Тема: MCA 45-115 и AMC 45-115, смешанный каскад.

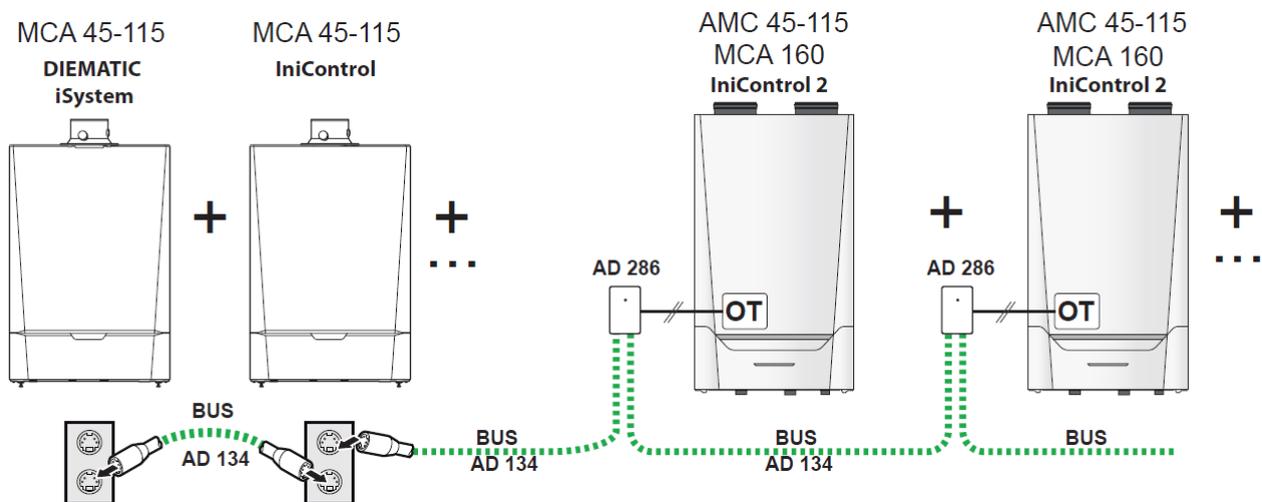
Сообщаю Вам, что в связи с заменой котлов MCA 45-115 на котлы серии AMC 45-115 может возникнуть необходимость в «смешанном» каскаде, то есть в каскаде с котлами MCA 45-115 и AMC 45-115 одновременно. Для такого каскада реализация управления ведущий-ведомый(-ые) будет выглядеть следующим образом:

Таким образом, в качестве ведущего котла в каскаде должен всегда использоваться котёл MCA 45-115 с панелью управления Diematic iSystem.

В качестве ведомых котлов могут использоваться:

1. Котлы MCA 45-115 с панелью управления iniControl (стандартное решение);
2. Котлы AMC 45-115 с панелью управления iniControl 2 и с платой интерфейса AD 286 (заказной артикул 100018920);
3. Котлы AMC 45-115 с панелью управления Diematic Evolution без платы интерфейса AD 286.
